RELATÓRIO TÉCNICO DE FISCALIZAÇÃO DE ACOMPANHAMENTO

Nº 23/2023

**Serviço Autônomo de Água e Esgoto
Ribeirão Claro - SAAE**

Foto 09 – Regulamento

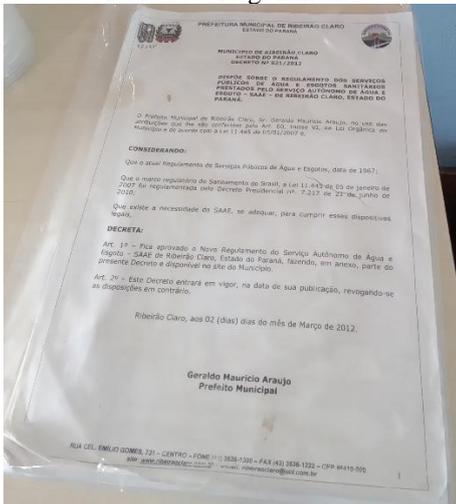
Não manter o registro atualizado das reclamações e solicitações do usuário	Art. 6º, caput, III da Lei Federal nº 13.460/2017		✓	Sem registro
Não prestar informações ao SNIS e CVS	Art. 53, §7º da Lei Federal nº 11.445/07		✓	Sem registro
Não dispor de estrutura adequada de atendimento aos usuários	Art. 5º, caput, X da Lei Federal nº 13.460/2017		✓	Falta bwc PNE e acessibilidade
Não dispor de atendimento preferencial	Art. 5º, caput, III da Lei Federal nº 13.460/2017		✓	Sem registro
Não dispor de atendimento telefônico gratuito aos usuários, durante 24 (vinte e quatro) horas por dia, 7 (sete) dias por semana	Art. 5º, caput, I da Lei Federal nº 13.460/2017		✓	Sem registro
Não disponibilizar manual ou regulamento de prestação dos serviços no atendimento ao usuário	Art. 6º, caput, VI da Lei Federal nº 13.460/2017	✓		Foto 09

Foto 98 - Ponto de medição 01 (Ano 2019)

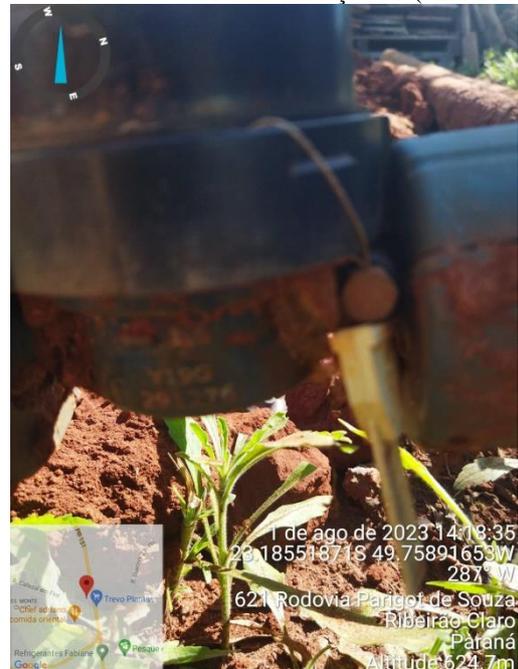
Pressão no ponto de fornecimento de água em desacordo com os limites mínimo dinâmico (10 mca) e máximo estático (50 mca)	Art 5.4 da NBR 12218/1994 e art 25 da GM/SM 888/2021		✓	Fotos 97 e 100
--	--	--	---	----------------

- Instalar VRP nos pontos onde a pressão ultrapassar os valores máximos permitidos; (Fotos 97 e 100)
- Solicitar ao departamento de engenharia acompanhamento (com relatório) com levantamento para controle de redução de perdas;
- Elaborar limpeza da rede (pontas). Apresentar relatório fotográfico com datas da realização da limpeza assinado pelo responsável técnico pelo SAAE;
